－ 改善箇所説明図 －

トランスミッションシフトレバー

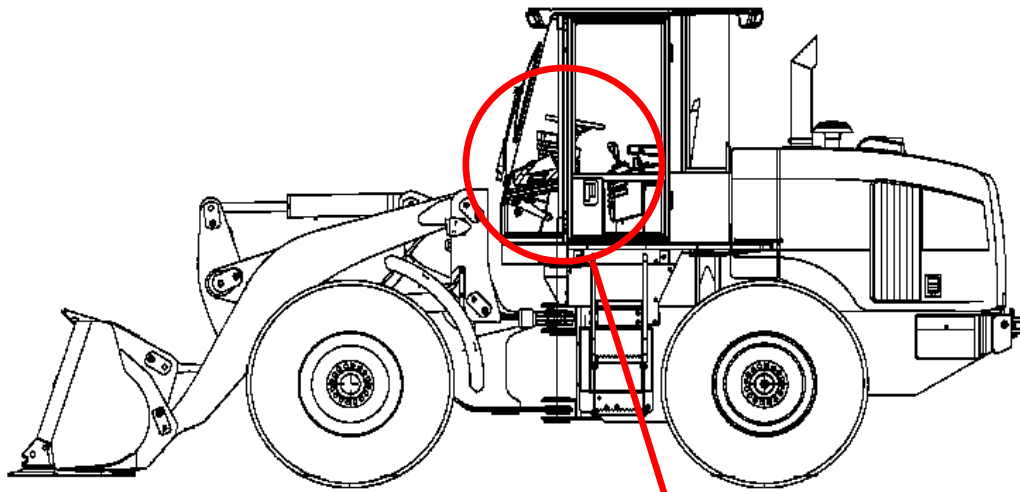
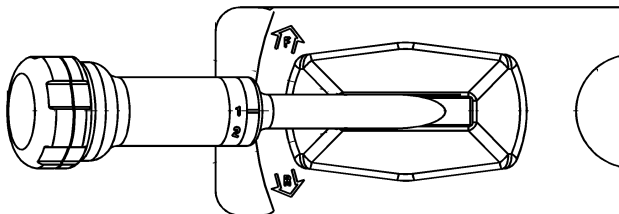
基準不適合発生箇所

トランスミッションシフトレバー内部構成品のダイオードに製造不良のものがあるため、当該シフトレバー操作時に電気信号がトランスミッション電子コントロールモジュールへ出力されない場合がある。そのため、変速信号が出力されない場合は変速ができなくなり、前後進切替信号が出力されない場合はフェールセーフ機能によりニュートラルにシフトされるため走行不能となるおそれがある。

□は交換する部品を示す。

全車両、トランスミッションシフトレバーを良品に交換する。
